Ref: Processo IMPACTO 409/2021 e ambiente CETESB 128425/2021-44

**Assunto: Análise do Estudo de Impacto Ambiental e Relatório de Impacto ambiental (EIA/RIMA) referente ao "Empreendimento Urbanístico Terras de Antônio e Antonieta", localizado no município de Jundiá, sob a responsabilidade da empresa Rodrigues e Marcondes Empreendimentos e Participações Ltda.**

Figura 2: Indicação das bacias de retenção e desbocagem com ala

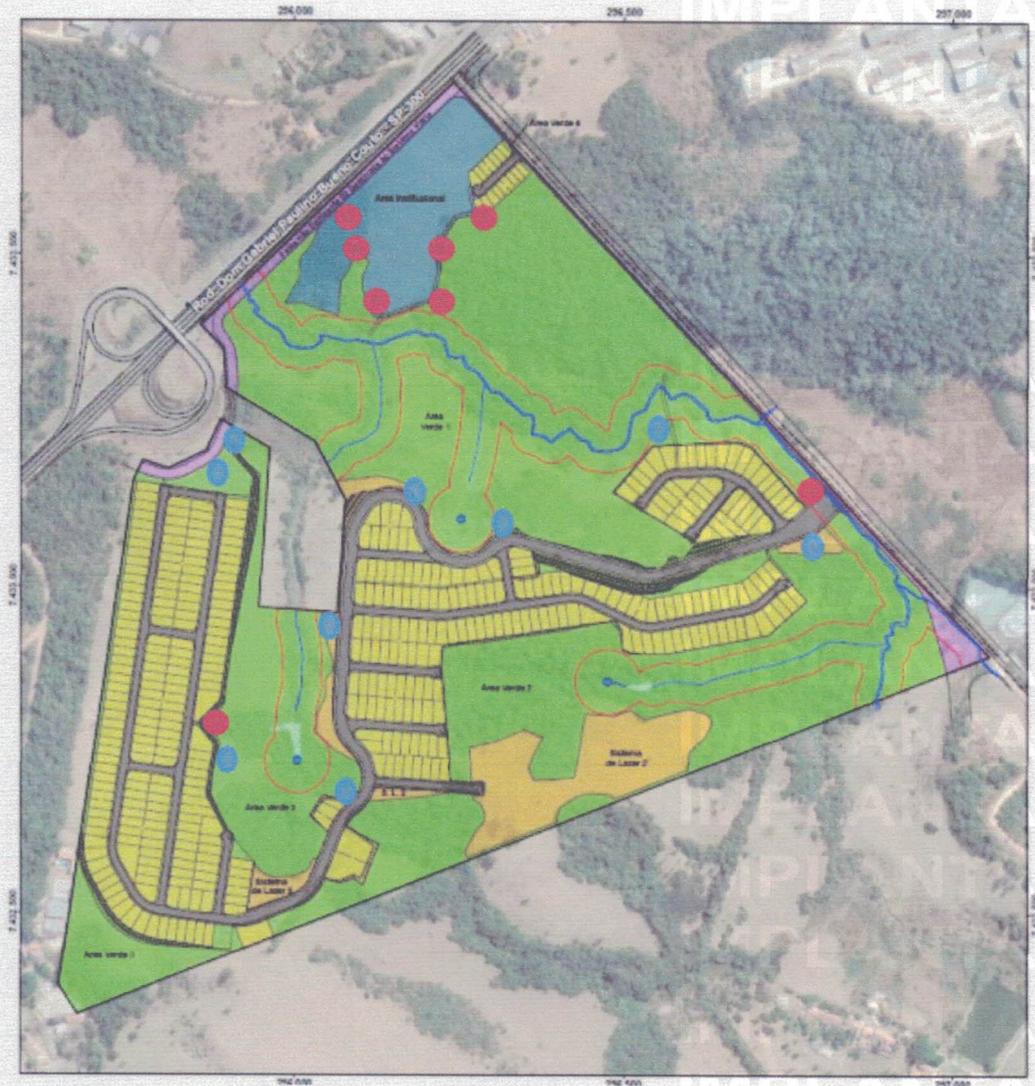
**2. Incorporar, no Estudo de Impacto Ambiental (EIA) e respectivo Relatório de Impacto Ambiental (RIMA), menção ao Plano Diretor de Macrodrenagem da Bacia Hidrográfica do Rio Jundiá (PDM-BHJ) e análise quanto à compatibilidade do empreendimento com as diretrizes e recomendações previstas no plano, elaborado o objetivo reduzir a frequência, a intensidade e a gravidade das ocorrências de enchentes da Bacia Hidrográfica do Rio Jundiá.**

Para minimizar a intensidade do despejo das águas pluviais no córrego, foram projetados em todos os pontos de desemboque do empreendimento Bacias de Retenção. No total são 9 (nove) bacias que atuarão como reservatórios temporários da água da chuva, localizadas em pontos estratégicos, que contribuirão para a redução da velocidade do escoamento das águas pluviais para as bacias hidrográficas, controlando, amortecendo e minimizando os problemas das vazões de cheias. Estes reservatórios possuem um dispositivo de escoamento de baixa vazão e um vertedouro que irá garantir a vazão igual ou menor que a contribuição de entrada no reservatório, quando ele estiver com sua capacidade completa.

A imagem abaixo representa a localização de onde serão implantadas as Bacias de Contenção indicadas em cor azul, os pontos indicados na cor vermelha são os desemboques com muros de alas.

Diante do exposto, fica demonstrado que o conceito urbanístico está em consonância com o Plano Diretor de Macrodrenagem da Bacia hidrográfica do Rio Jundiá (PDM-BHJ), visto que a percentagem de área permeável sobeja aos limites necessários para a região (zoneamento), garantindo assim o baixo impacto no que diz respeito a contribuição do macrozoneamento, reduzindo a intensidade e a possibilidade de ocorrências de enchentes na Bacia Hidrográfica do Rio Jundiá.
